**Lyngdal kommune**  
Fellestjenester

## Melding om vedtak

## Reguleringsplan Svennevikbukta – melding om vedtak

**Reguleringsplan Svennevikbukta**

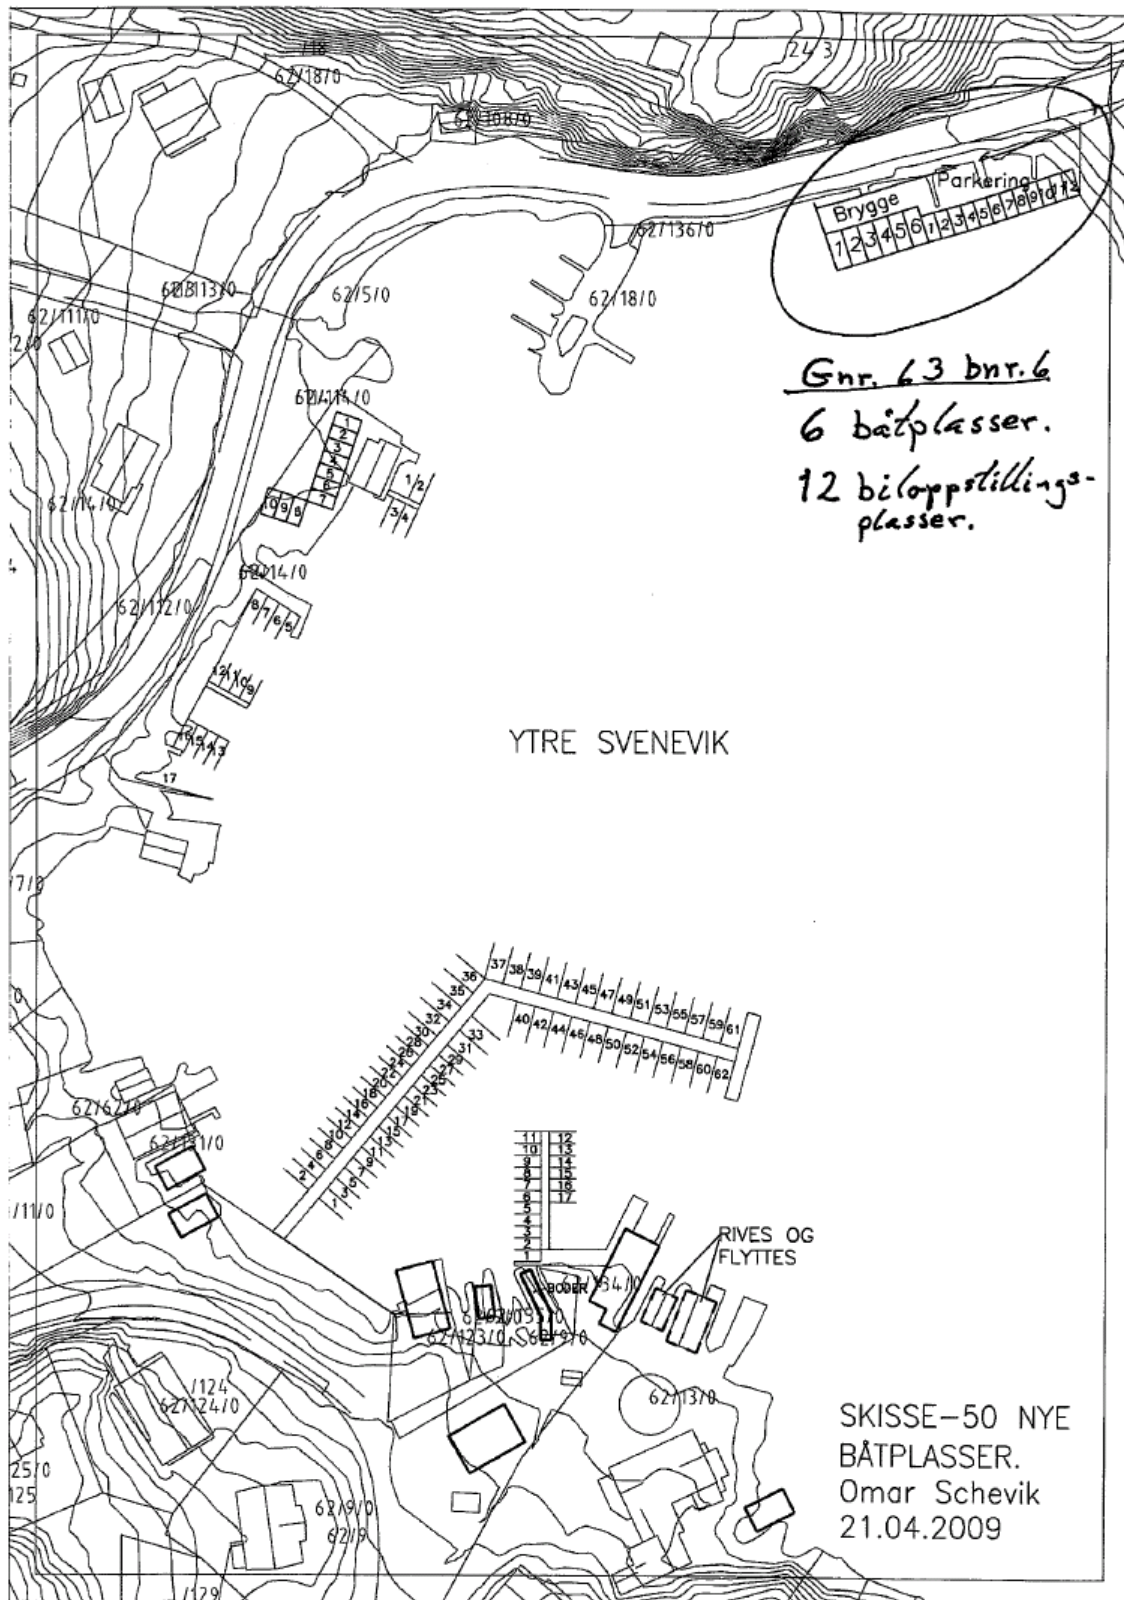
Jeg er eier av gnr. 63 bnr. 6, denne eiendom har et stykke beliggende langs fylkesveien, se vedlagte profil jeg har fått tilsendt fra Statens vegvesen Eiendomsseksjonen (Overingeniør Sigmund Spikkeland).

**Sitat "Vedlagt oversendes kopiutsnitt av profiler fra 1950-åra for den aktuelle strekningen.**

**Jeg har tatt med profilene som viser Kaarigstads tomt (30 meter langs veien fra P148-151), samt Olav J. Svenneviks eiendom (50 meter fra P151-156) fram til grensa mot Jakob Svenneviks eiendom."**

**Vegvesenet ønsker min. 2 biloppstillingsplasser pr båt plass, se vedlegg.**

**Jeg har fått Omar Schevik til å regulere inn 6 båtplasser samt 12 biloppstillingsplasser.**

**Båtplassene jeg har fått regulert inn er gamle båtplasser som Statens vegvesen ønsker utbedret, se vedlegg.**
